<p>ALCALDÍA MAYOR DE BOGOTÁ D.C. GOBIERNO SEGURIDAD Y CONVIVENCIA Fondo de Prevención y Atención a Emergencias</p>	<p>CONCEPTO TÉCNICO SOBRE NECESIDAD DE ESTUDIOS DETALLADOS DE AMENAZA Y RIESGO POR FENOMENOS DE REMOCIÓN EN MASA DENTRO DEL TRÁMITE DE LICENCIA URBANÍSTICA</p>	Código:	GPR-FT-10
		Versión:	03
		Código Documental:

1.1 CONCEPTO TÉCNICO No. CT:	5900
1.2 ÁREA:	TÉCNICA Y DE GESTIÓN
1.3 COORDINACIÓN:	INVESTIGACIÓN Y DESARROLLO
1.4 REFERENCIA CRUZADA RADICADO FOPAE:	2010ER9862
1.5 RESPUESTA OFICIAL No.	RO-43466

2.1 SOLICITANTE:	CURADURÍA URBANA No. 3
2.2 PROYECTO:	VIVIENDA MULTIFAMILIAR
2.3 LOCALIDAD:	4. San Cristóbal
2.4 UPZ:	34. 20 de Julio
2.5 BARRIO O SECTOR CATASTRAL:	Sector Catastral Atenas – Barrio Atenas
2.6 DIRECCIÓN:	Diagonal 33 Bis Sur # 2 – 25 Este
2.7 CHIP:	AAA0002UFDE
2.8 MANZANA CATASTRAL:	04
2.9 PREDIO CATASTRAL:	17
2.10 ÁREA (m ²):	140
2.11 FECHA DE VISITA:	Agosto 2 de 2010

Figura No. 1. Localización general del proyecto “Vivienda Multifamiliar”, ubicado en la Diagonal 33 Bis Sur # 2 – 25 Este, en el Plano Normativo de Amenaza por Remoción en Masa del POT (Decreto 190 de 2004).

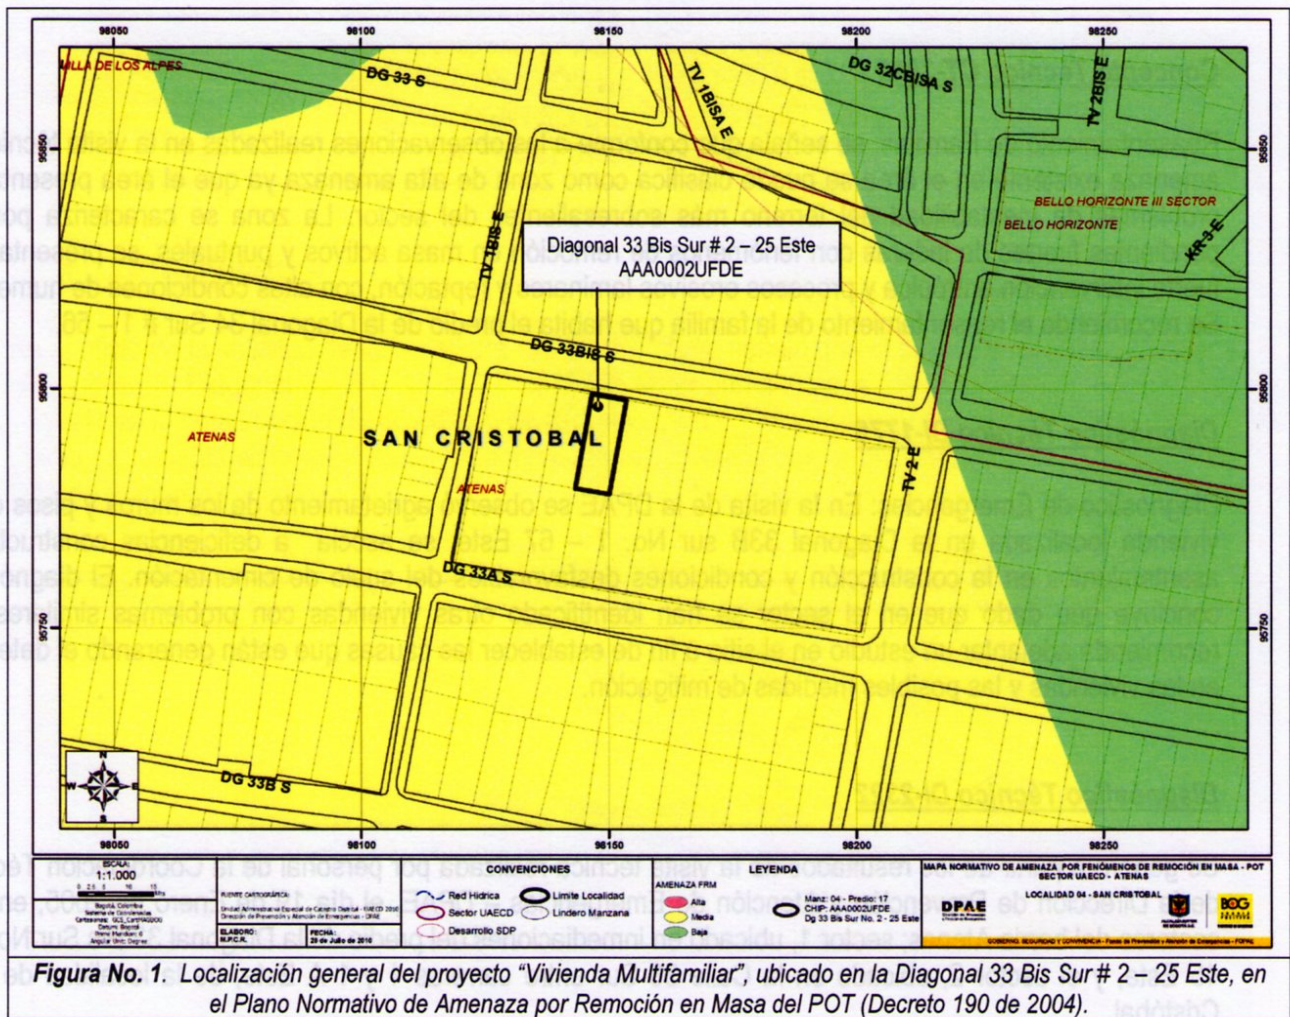
Conforme con el plano normativo de “Amenaza por Remoción en Masa” del Plan de Ordenamiento Territorial de Bogotá – POT, el sector donde se localiza el predio donde se implantará el proyecto denominado “Vivienda Multifamiliar”, ubicado en la Diagonal 33 Bis Sur # 2 – 25 Este, en el barrio Atenas, de la localidad de San Cristóbal, se encuentra en una zona de AMENAZA MEDIA por procesos de remoción en masa (Figura No. 1).

Fotografía No. 1. Vista frontal del predio ubicado en la Diagonal 33 Bis Sur # 2 – 25 Este.

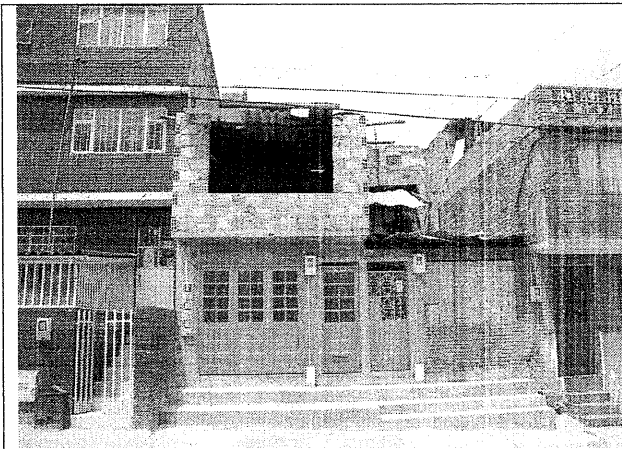
Con base en la inspección visual se puede establecer que la zona donde se busca desarrollar el proyecto corresponde con uso de suelo urbano con edificaciones de tipo residencial. Es un sector altamente consolidado a nivel urbano, con densidad de construcción alta, contando con vías pavimentadas (ver Fotografías No. 1 y 2); así mismo, las vías del sector cuentan con sistemas de drenaje para el manejo de escorrentía superficial, que se conectan con la red de alcantarillado pluvial; también cuenta con un sistema de alcantarillado sanitario sobre la Diagonal 33 Bis Sur. En la zona se encuentran viviendas de hasta tres (3) niveles, en un terreno con pendiente media.

En el momento de la visita técnica el predio de la Diagonal 33 Bis Sur # 2 – 25 Este, en el barrio Atenas, de la Localidad de San Cristóbal, se encontró una vivienda construida, la cual corresponde a una edificación de dos niveles en mampostería simple; en el predio no hay evidencias de procesos de remoción en masa de carácter local, ni tampoco hay evidencias de procesos de carácter general en la ladera o zonas aledañas al predio evaluado.
